ID: 10066 Progetto per la realizzazione di un impianto per la produzione di energia mediante lo sfruttamento del vento nel territorio comunale di Tuscania e Viterbo (VT). Potenza nominale 129,6 MW. Codice pratica MYTERNA n. 202300259

## TESTO DELL' OSSERVAZIONE

Progetto per la realizzazione di un impianto per la produzione di energia mediante lo sfruttamento del vento nel territorio comunale di Tuscania e Viterbo (VT). Potenza nominale 129,6 MW. Codice pratica MYTERNA n. 202300259  
ID 10066

**Osservazioni di carattere tecnico e sulla salute per gli effetti della rottura degli organi rotanti (parco eolico Montecerchio)**

Figura 1. Stralcio carta "Natura 2000" dal sito del ministero Ambiente che illustra la parte della Rete Natura 2000. Le zone con linee in blu sono le ZPS che comprendono le ZSC (parti con linee rosse).  Simbolo dell'area in cui è ubicato l'impianto eolico industriale "Tuscania - Viterbo".

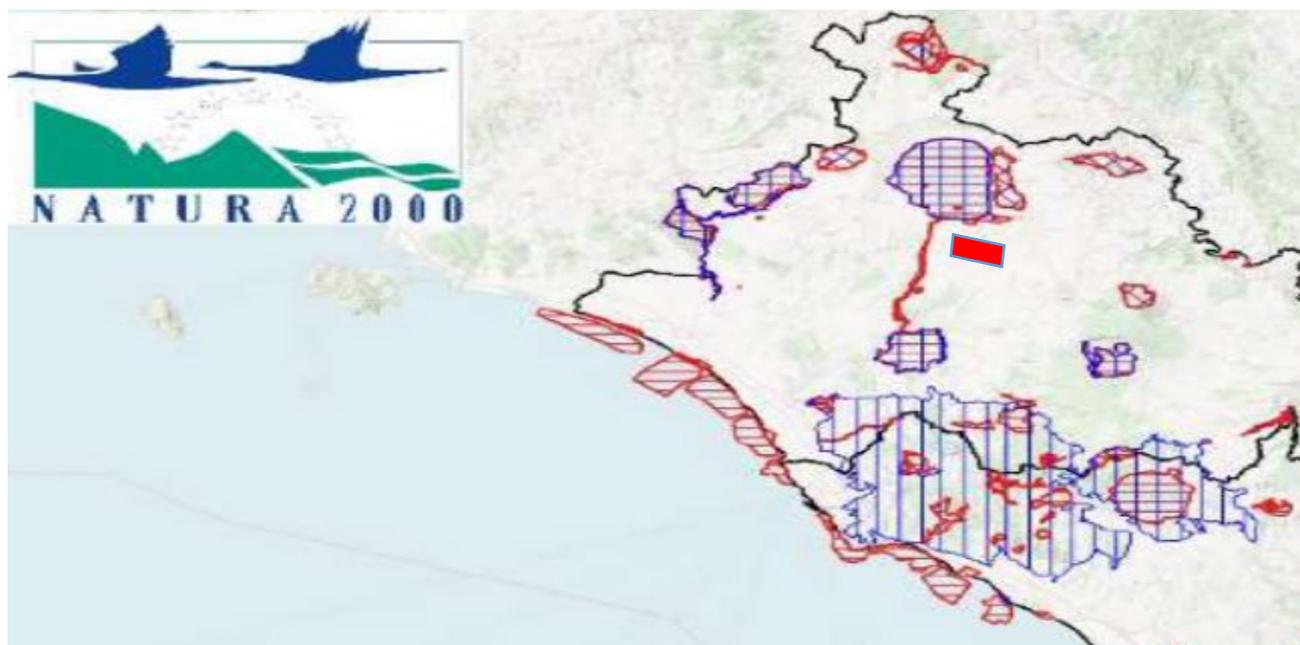
Nel caso dell'impianto eolico in oggetto l'area di intervento ancorché formalmente esterna alla rete Natura 2000 viene a localizzarsi in diversi punti a distanze notevolmente ridotte rispetto a siti della Rete Natura 2000.

Appare contestabile l'affermazione nello studio ES.10.1 (Valutazione di Incidenza, pag. 35) Secondo cui l'intervento in oggetto non interferisce con aree vincolate in quanto gli aerogeneratori non rientrano in nessuna zona destinata a Sito d'Importanza Comunitaria (SIC), a Zone a Protezione Speciale (ZPS), ai sensi della Direttiva 79/409 CEE, e Important Bird Areas (IBA). Dalle planimetrie riportate nello studio appare infatti che un numero consistente degli aerogeneratori facenti parte dell'impianto si trovino a distanze veramente minime, addirittura poche centinaia di metri dalla ZSC IT6010020 - Fiume Marta, e comunque per le sue dimensioni ed estensione, il

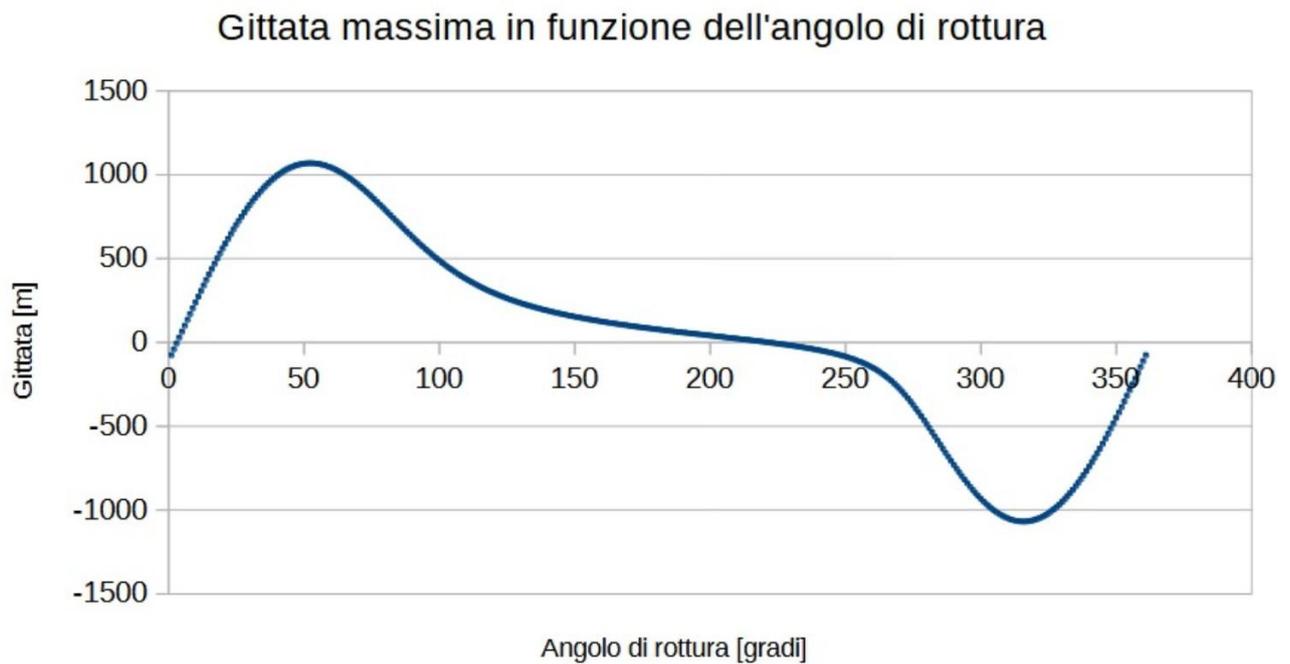
Considerando le stesse ipotesi e metodologie di calcolo della relazione [ID1], si ipotizza il distacco di un frammento di lunghezza pari al 10% della pala e localizzato alla sua estremità, nelle stesse condizioni di velocità di rotazione massima.

Ai fini della maggior sicurezza, si analizza il caso peggiore, cioè che la forma del frammento distaccato, a causa della sua esigua lunghezza rispetto alla dimensione della pala, sia compatta e compia un moto irrotazionale di tipo balistico alimentato dalla velocità tangenziale iniziale e successivamente soggetto alla sola attrazione gravitazionale.

Attraverso l'analisi cinematica del frammento distaccato, assimilabile ad un punto materiale, si calcolano numericamente, attraverso il calcolatore, gli angoli di distacco in cui la gittata è massima.

**Figure 3: Raggio di gittata massima dei frammenti per AG6 ed AG7 che coinvolge diverse abitazioni con famiglie e bambini (risultati caso 1)**

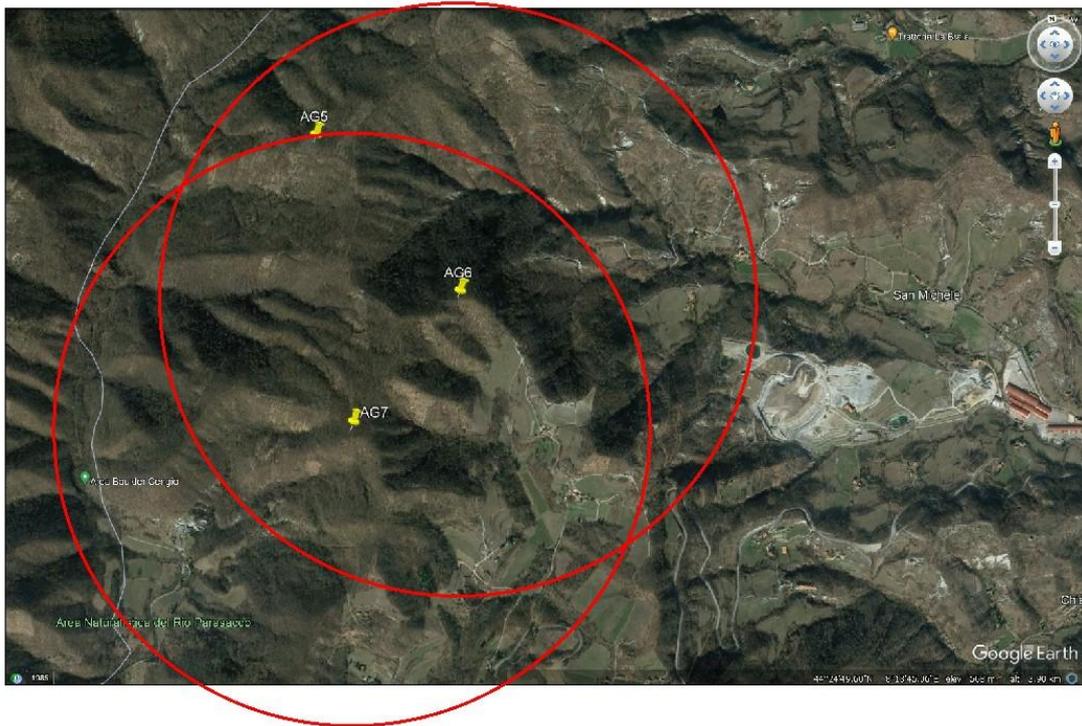
La relazione in oggetto [ID1] non cita nella sua introduzione, la presenza di aerogeneratori nel comune di Cengio. In realtà, sul suolo del comune si intendono installare gli aerogeneratori AG6 e AG7, posti ad una distanza pericolosa per diversi ricettori, costituiti da famiglie con bambini, aziende agricole, anziani, animali e beni.

Non viene preso in considerazione l'evento di perdita di controllo del freno. Tale fenomeno genera velocità di rotazione incontrollate ed enormemente superiori a quelle utilizzate per il calcolo nella relazione. La centrifugazione delle parti rotanti non è un evento impossibile, ma sono disponibili numerose video testimonianze di rotori fuori controllo, che proiettano frammenti a distanze pericolose per la salute dei ricettori limitrofi agli AG6 ed AG7.

Il presente studio vuole dare evidenza ai rischi per la salute delle famiglie (denominati ricettori) che abitano nelle vicinanze degli aerogeneratori AG6 ed AG7 del progetto in oggetto.

**Figura 4: Raggio di gittata massima dei frammenti per AG6 ed AG7 che coinvolge diverse abitazioni con famiglie e bambini con riduzione della velocità tangenziale iniziale del 30% (risultati caso 2)**

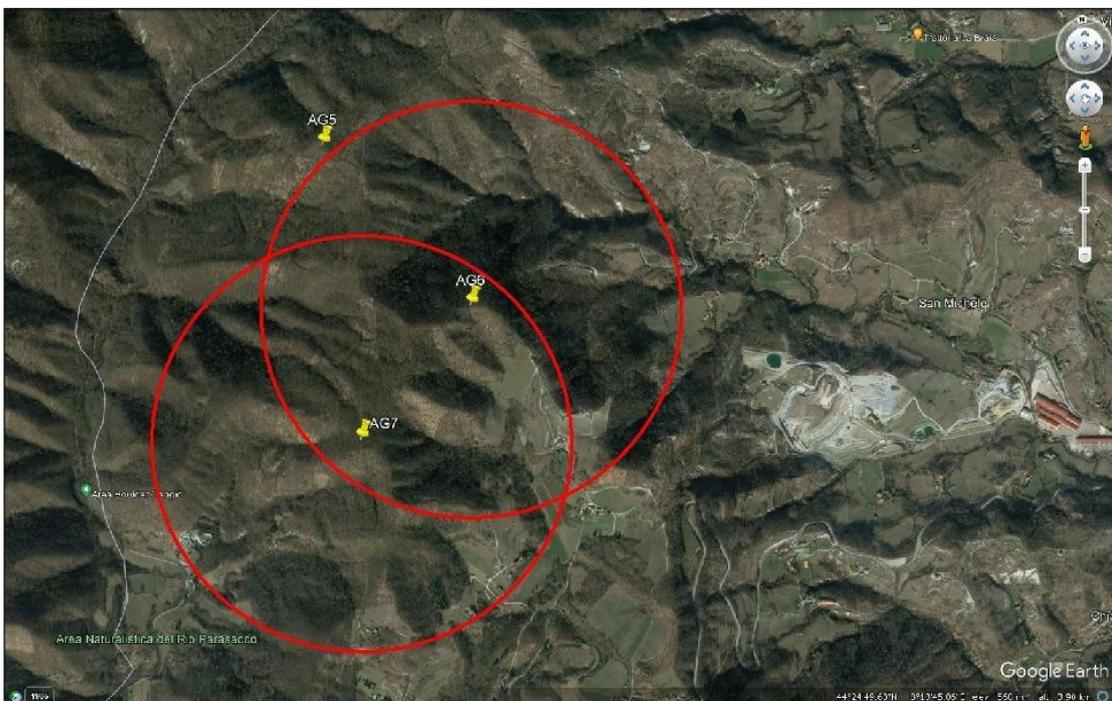
necessariamente attendibile in quanto non si conosce a priori la forma che potrà assumere il detrito e quindi l'azione frenante potrebbe essere minore, i risultati di gittata ottenuti sono i seguenti:
